Samenvatting inspectie

Situatieschets

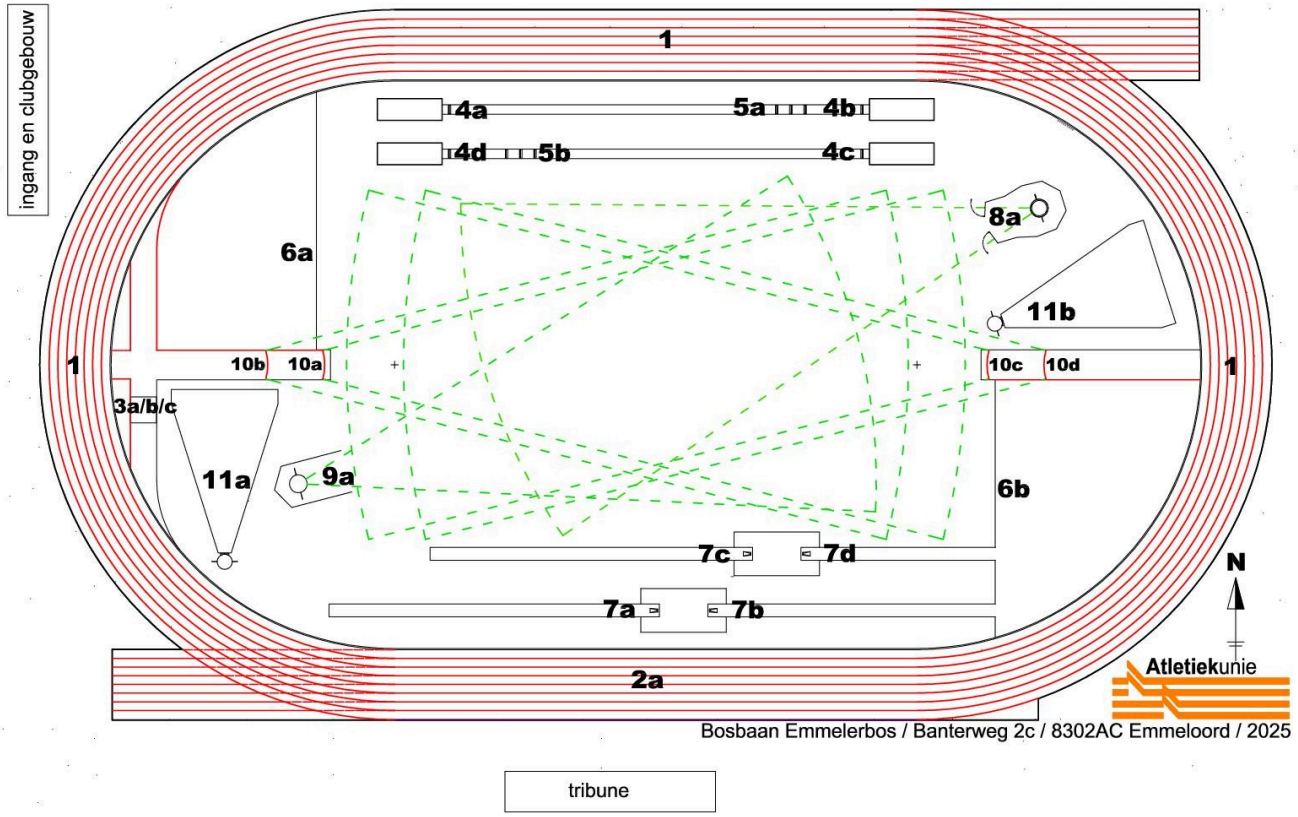
Voorzieningen 7B, 7C en 7D voor polsstokhoogspringen waren tijdens de inspectie niet veilig en niet wedstrijdgeschikt, maar kunnen veilig en wedstrijdgeschikt gemaakt worden door het correct plaatsen van de op de accommodatie aanwezige landingsmat volgens Wedstrijdreglement TR28.12 en van de staanders volgens Wedstrijdreglement TR28.1 en TR28.8 t/m 10. De veiligheid en de wedstrijdgeschiktheid zijn dan ter beoordeling van de wedstrijdleider.
